改善箇所説明図

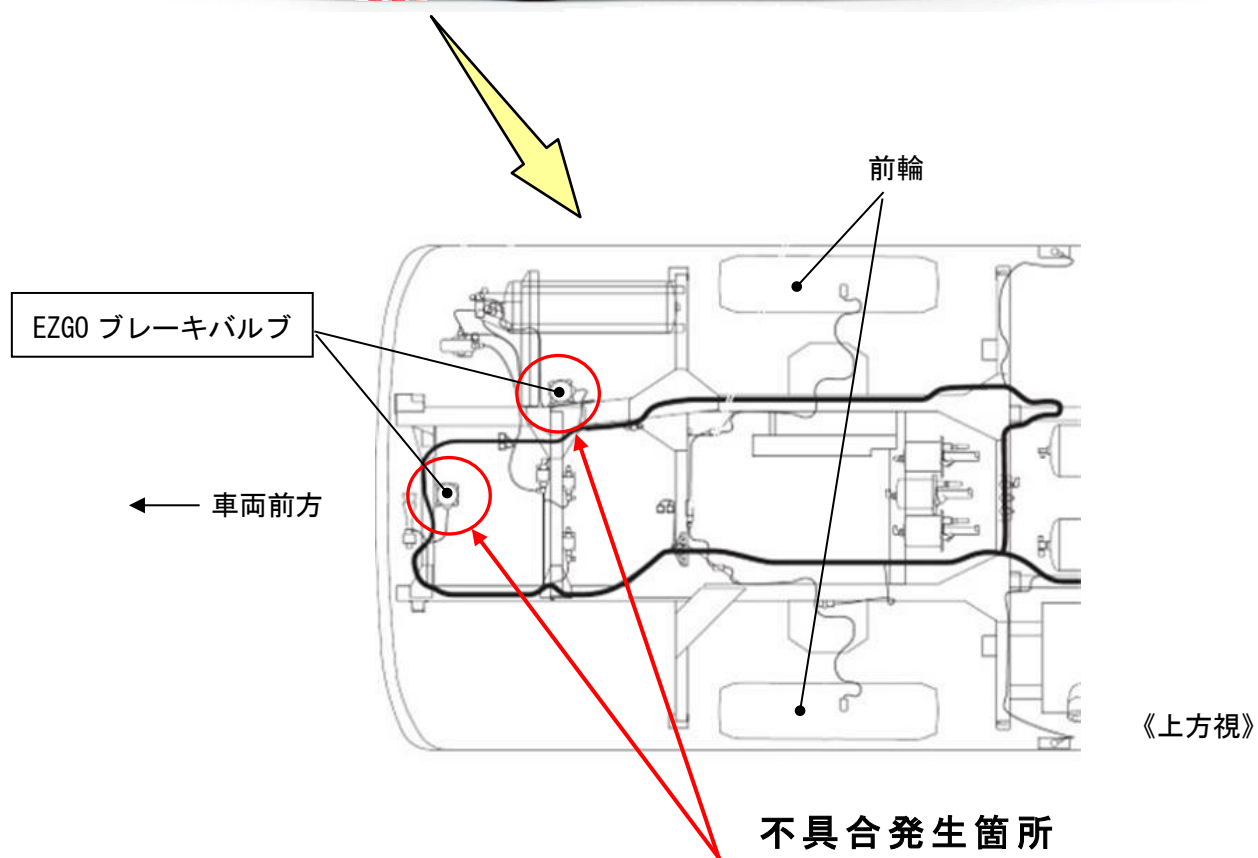
大型路線バスのEZGO/CB（中扉開時の停車補助装置）付車両において、EZGO ブレーキバルブの電気回路が不適切なため、停車直前の中扉開操作時に前後ブレーキの作動タイミングが正規状態と異なっている。そのため、想定より大きな減速度が生じ、最悪の場合、立席の乗客が転倒するおそれがある。

全車両、EZGO ブレーキバルブの電気回路を正規状態に修正する。

注：□ は、電気回路を正規状態に修正する部品を示す。

識別：作業完了車には、EZGO バルブに白色ペイントを塗布する。
